COMMISSION ROYALE DES MONUMENTS ET DES SITES  
KONINKLIJKE COMMISSIE VOOR MONUMENTEN EN LANDSCHAPPEN

Réf. DPC : 2003-0017/69/2018-382PR (corr. DPC : Emanuelle de Sart)  
Réf. NOVA : 01/PFU/1718283 (corr. DU : )  
Réf. CRMS : AA /AND20006\_660\_Veterinaire\_GdeClinique  
Annexe : 1 dossier

**Objet : ANDERLECHT. Rue des Vétérinaires, 45 – Ancienne école vétérinaire – « Grande Clinique »**  
Demande de permis unique pour Transformer la "Grande Clinique" en y aménageant 18 logements et 17 emplacements de parkings

**Avis conforme de la CRMS**

Schéma répartition des logements  
au stade de l'avis de principe rendu le 14/11/2018  
Illustration issue du dossier de demande.

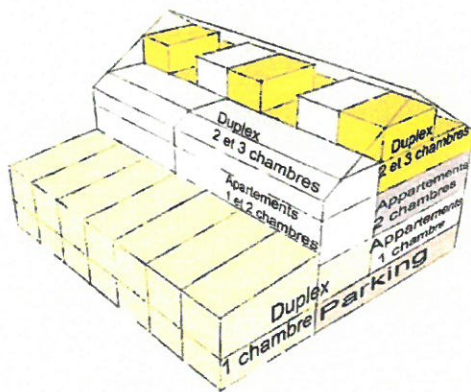
En ce qui concerne les logements, la Commission s'interroge sur la répartition des appartements telle que projetée dans le schéma. Ceux-ci ne sont pas traversants et supposent dès lors le percement de nombreuses baies au sein de la façade arrière de la Grande Clinique, qui se caractérise architecturalement par son caractère aveugle. La CRMS réserve donc son avis quant à la répartition des appartements en fonction de la manière dont ceux-ci interviendront dans l'enveloppe classée.

Projection aménagement possible du parking extérieur  
au stade de l'avis de principe rendu le 14/11/2018.  
Illustration issue du dossier de demande.

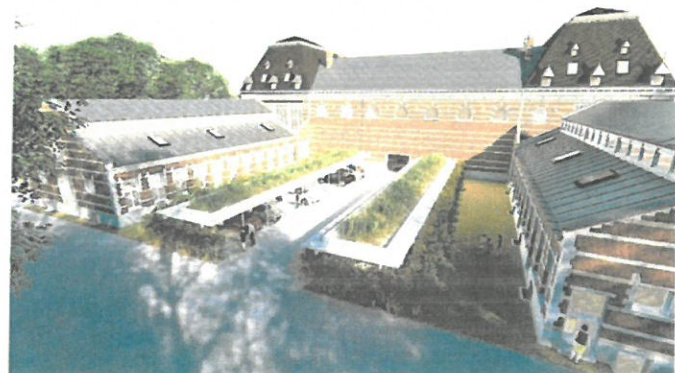
*La CRMS se réjouit de la décision du nouveau maître d'ouvrage de ne plus créer le parking souterrain tel que prévu dans le permis délivré (01/PFU/276985) mais non mis en œuvre. Elle soutient le projet d'installer 18 places de parkings intérieures dans la partie arrière du rez-de-chaussée, d'autant que cette solution permet de conserver la façade arrière largement aveugle et d'utiliser valablement la porte centrale. La Commission approuve également les 20 places projetées à l'arrière de la Grande Clinique ; elle avait elle-même pointé cet emplacement dans son avis du 28/03/2018. Par contre, elle est défavorable à la matérialisation proposée dans la projection 3D, qui aurait un impact trop important dans le site. L'Assemblée n'approuve ni l'écran, ni la toiture végétalisée, et suggère de réfléchir à un traitement paysager plus sobre et*

moins invasif (arbres taillés en toit, auvent à profil métallique fin sans végétalisation, haies taillées d'1,40 m maximum, etc.).

Par ailleurs, la CRMS insiste sur le fait que ces 38 emplacements de parking devront être comptabilisés dans le total de places autorisées sur le site de l'ancienne école vétérinaire, et donc soustraits au projet d'aménagement développé par la copropriété. Dans le même ordre d'idée, les places de stationnement excédentaires doivent explicitement être mises à disposition des visiteurs ou d'autres habitants du site.

## FAÇADE ARRIERE – SITUATION EXISTANTE ET PROJETÉE

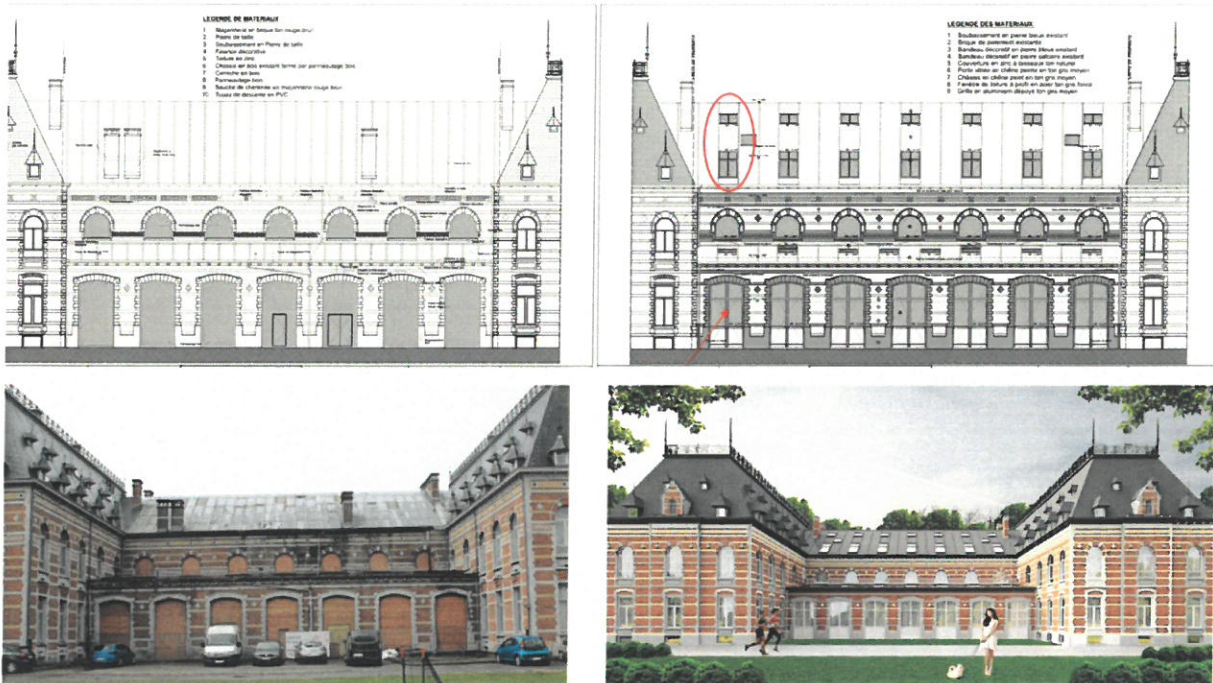
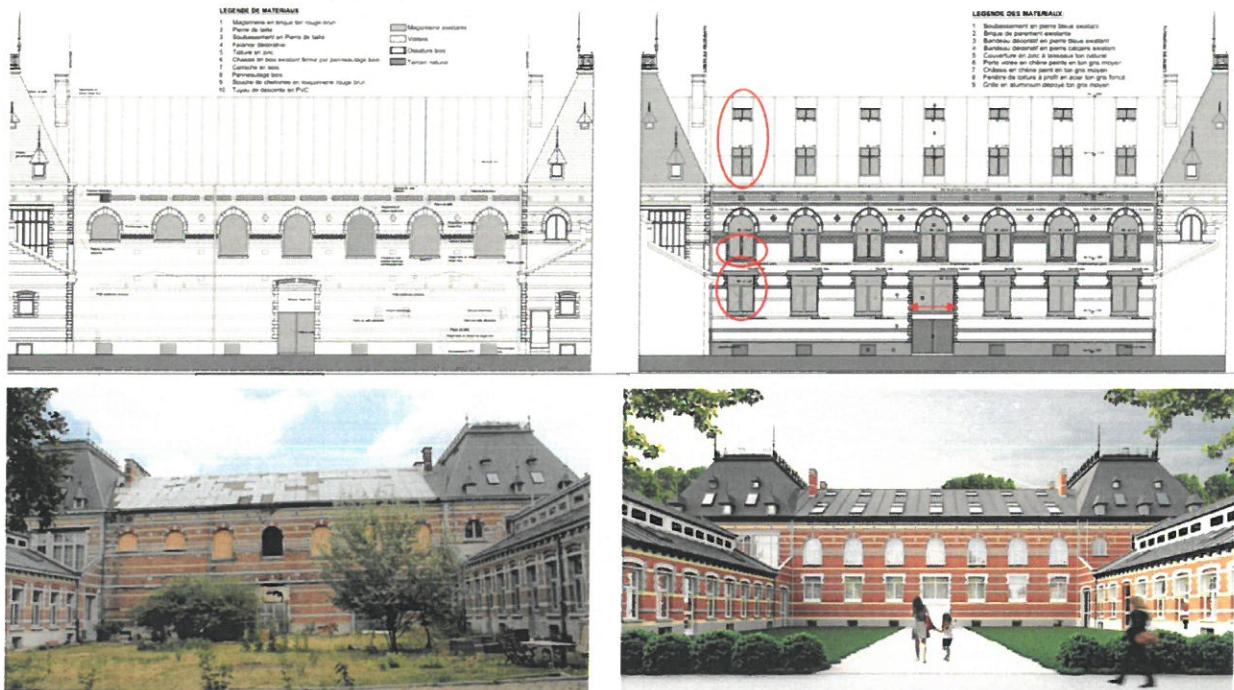
- la matérialisation des encadrements (pierre de taille identique à celle des baies existantes) et des châssis (bois peint dans la même teinte que les châssis existants) devra être revue au bénéfice d'une facture contemporaine sobre et soignée. L'implantation, la taille des baies et les divisions de châssis des nouvelles baies suffisent en effet à garantir une intégration soignée, harmonieuse et équilibrée des nouvelles ouvertures dans la façade classée sans qu'il faille aller jusqu'à des reproductions « historicisantes » d'encadrements de baies et de profilés de châssis n'ayant jamais existé ;

- la matérialisation de la nouvelle porte n'est pas claire sur les documents graphiques, mais elle devra, comme pour les nouvelles baies être de facture contemporaine sobre et soignée, pour ne pas biaiser la lecture historique de la façade par un élément historicisant n'ayant jamais existé dans ces proportions ;

- l'harmonisation entre les différents documents devra être garantie. On relève en effet plusieurs discordances entre ceux-ci. C'est le cas, par exemple, entre les visuels et les élévations. A titre d'exemple (mais l'ensemble doit être vérifié), les bandeaux de pierre blanche et les lits de briques ne sont pas similaires sur le visuel 02 et sur la façade A3. Cela a des conséquences sur les proportions des nouvelles baies qui nécessitent d'être examinées. Dans le cas où les baies rejoignent le bandeau, les baies ont une proportion peut-être un peu trop grande par rapport à celles des baies du rez-de-chaussée. Laisser quelques tas de briques entre le seuil et le bandeau est peut-être une solution plus convaincante ? Il s'agit de vérifier cela sur des documents de relavés corrects. Il existe aussi des discordances entre la note d'intention et le cahier des charges. Le cahier des charges devra être adapté sur mesure (et tous les postes revus à cette fin) à la note d'intention (et pas l'inverse) et à la situation in situ et originelle (ex : zinc à tasseaux en toiture et non zinc à joints debout, menuiseries en chêne européen et non en afzelia, variante sur les types de double vitrage, erreur dans le cdc sur la nature des pierres ; copier-coller de cahier des charges d'autres projets...)

- garantir la compatibilité, notamment en termes d'étanchéité, de fenêtre de type cast-PMR avec la faible pente de toiture du volume bas en façade avant et aligner les cast-PMR centraux au rythme des trois baies centrales (cf élévation façade avant) ;
- le dossier technique est parfois trop généraliste par rapport à la situation réelle et devrait être complété par des détails d'exécution à échelle ad hoc ainsi qu'un métré détaillé des travaux sur les parties classées ;
- les opérations de restauration seront à confier à un personnel qualifié et s'accompagner d'une identification précise sur le terrain (ex des pierres bleues ou pierres d'Euville, ...) préalablement à toute intervention ;
- des essais et fiches techniques des travaux sur les éléments classés seront soumis à l'approbation de la DPC
